Vestby kommune - Byggesak - Uttalelse til høring av tilleggsøknad om etablering av Langerud koblingsstasjon

Vi viser til oversendelse datert 04.12.2023 med tilleggsøknad til etablering av Langerud koblingsstasjon til høring.

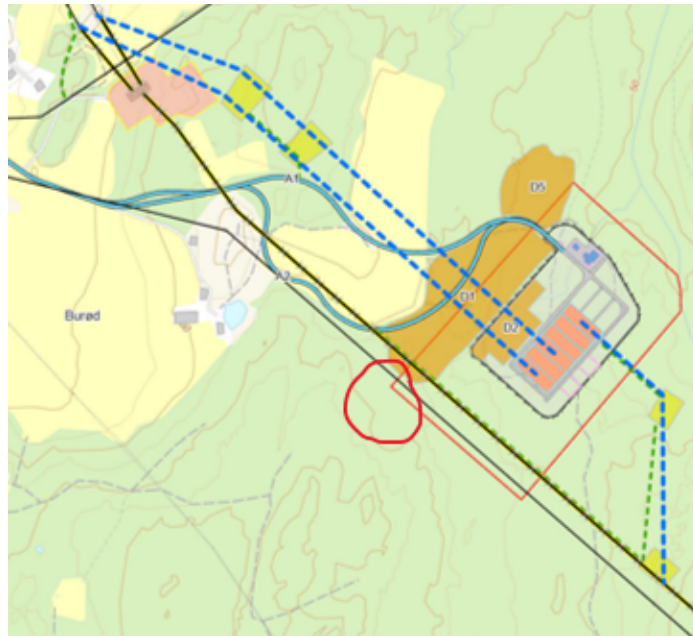
I forbindelse med den opprinnelige søknaden ble det stilt krav om arkeologisk registrering av områder der det vil skje inngrep/aktivitet. Mesteparten av undersøkelsene ble gjennomført sesongen 2023, men det gjenstår maskinell sjakting i dyrka mark. Den aktuelle tilleggsøknaden viser til at enkelte av tiltakene vil bli noe mindre behov for, bl.a. areal for deponerte masser. Imidlertid legges det da opp til fem riggplasser og annen tilrettelegging. Noen av riggplassene befinner seg innenfor områder hvor det allerede er foretatt arkeologiske registreringer, mens enkelte andre befinner seg utenfor søkeområdet. Dette gjelder: riggplass lengst sørøst og riggplass som vil ligge nær Osloveien. I tillegg vil det være

behov for midlertidig kjørespor som også delvis går inn i arealer som ennå ikke er undersøkt. I sesongen 2023 ble det gjort funn av flere flintfunn umiddelbart rett utenfor grensen til tiltaksområdet. Flintgjenstandene viser til at funnstedet er et bosetning- og aktivitetsområde fra eldre steinalder. Lokalitetsavgrensningen (utstrekningen på boplassområdet) er ennå ikke avklart, men vil trolig strekke seg noe inn i tiltaksområdet (se omtrentlig rød, sirkelmarkering på figur).

Ut fra erfaring i feltsesongen 2023 og en helhetsvurdering frafaller fylkeskommunen sitt tidligere krav om arkeologisk registrering i dyrket mark, men det vil være nødvendig å gå over arealer som er markert som riggområde og midlertidig kjørespor i sørøstre del av tiltaksområdet. Det stilles derfor krav om arkeologisk registrering i den delen. Det vurderes som at tidligere anslåtte budsjett vil kunne dekke kostandene for tilleggsundersøkelsene og det vil ikke bli laget et nytt budsjett. Det bes om at kontakten med feltenheten opprettholdes for å få planlagt og gjennomført gjenstående registreringer: bestillingfeltarkeologi@afk.no /v Linn Marksten, mob.: 976 41 826.
